## **Ministères des Transports**

**Réponses aux questions et commentaires pour la modification du projet de reconstruction de la route d'accès au quai de Tête-à-la-Baleine sur le territoire de la municipalité de Côte-Nord-du-Golfe-du-Saint-Laurent par le ministère de l'Environnement et de la Lutte contre les changements climatiques**

Dossier 3211-02-266

Le 1<sup>er</sup> avril 2022

TITRE: EMPIÈTEMENTS SOUS LA PMSGM ROUTE 138

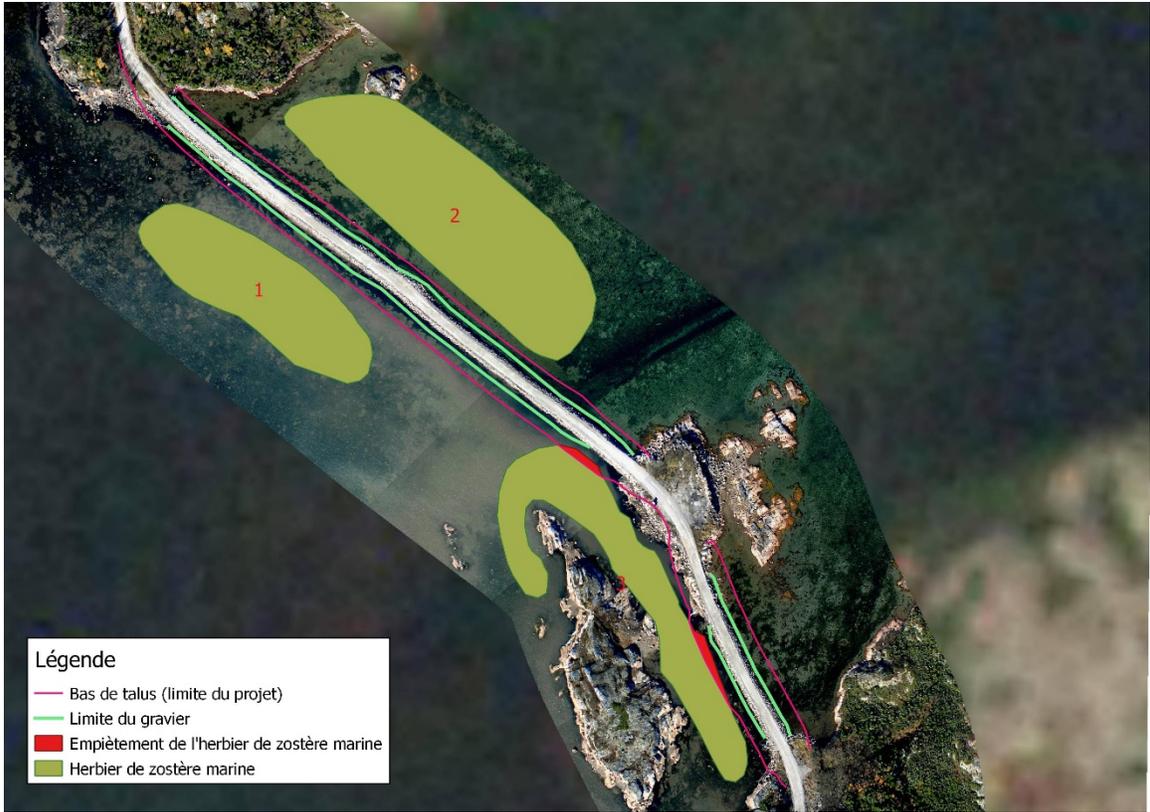
Comme indiqué dans notre document de demande de modification de décret, l’impact le plus important du projet sur le milieu sera la perte de superficie dans le littoral du golfe du Saint-Laurent.

Avec la nouvelle conception, il y aura un empiétement permanent supplémentaire de 4 718 m<sup>2</sup>. Depuis la présentation de la demande de modification de décret, les plans ont été mis à jour alors il y a une petite différence de 154 m<sup>2</sup> (Annexe 1).

Pour le projet, le total des empiétements permanents dans le littoral du golfe du Saint-Laurent s’élève à 10 159 m<sup>2</sup>. De cette superficie, nous avons 324 m<sup>2</sup> d’empiétement dans l’UE2 (Annexe 2). Une superficie de 1 349 m<sup>2</sup> d’empiétement correspond à la modification du fond marin (plage de gravier).
